**Sadama ja Merekeskuse kinnistute
projekteerimistingimuste eelnõu
kooskõlastamine märkustega, nõuded
ristumiskoha ehitamiseks**

Olete esitanud Transpordiametile kooskõlastamiseks projekteerimistingimuste eelnõu Hiiu maakonna Hiiumaa valla Pärna küla Sadama (17501:003:0086) ja Merekeskuse (17501:003:0243) kinnistutel, Emmaste Vallavolikogu 18.02.2005 otsusega nr 192 kehtestatud Sõru sadamaga piirneva ala 1. etapi detailplaneeringuga planeeritud sadama maa-alal asuvate ehitiste teenindamiseks vajalike ehitiste (ÜVK rajatised) ja juurdepääsutee asukoha täpsustamiseks. Sõru sadamaga piirneva ala 1. etapi detailplaneeringuga (Dagopen OÜ Projektbüroo töö 04-137) on planeeritud Sõru sadama ühisveevärgi ja – kanalisatsiooni (ÜVK) rekonstrueerimine ning uue puhasti rajamine.

Lisa 1 Merekeskuse ristumiskoha ehitamise nõuded

Joonis 1. Ristumiskoha pikikaldete kujundamine

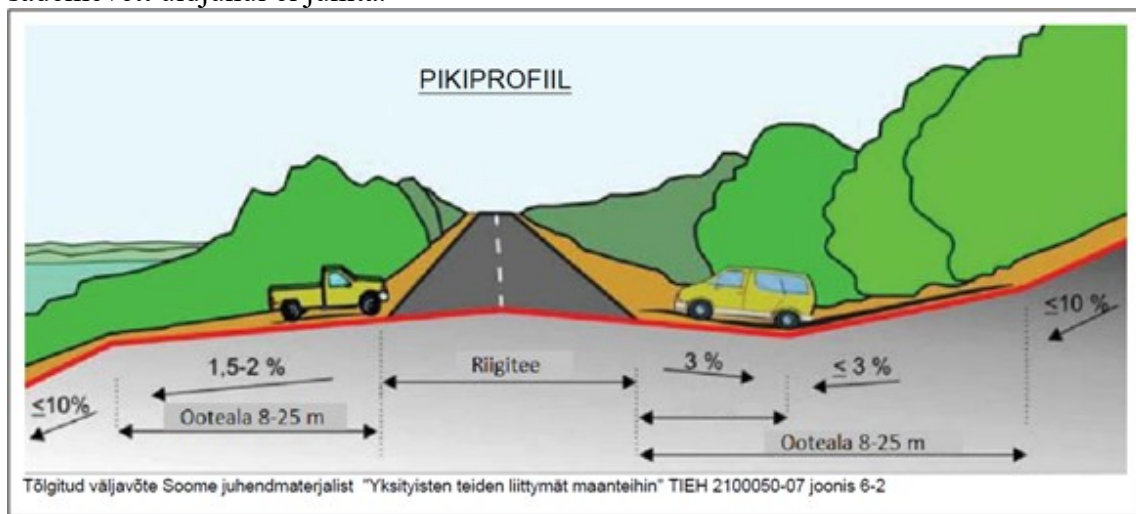
9. Ristumiskoha plaanilahenduse koostamisel lähtuda Transpordiameti tüüpjoonise I põhimõtetest. Pöörderaadiused määrata liikluskoosseisu kõige ebasoodsama sõiduki pöördekoridoride järgi. Kujutada pöördekoridorid joonistel.
10. Ristumiskoht projekteerida riigiteega võimalikult täisnurga all. Ristumiskoha pikikalded määrata vastavalt alltoodud joonise põhimõtetele arvestusega, et riigitee alusele maale sademevett üldjuhul ei juhitata.
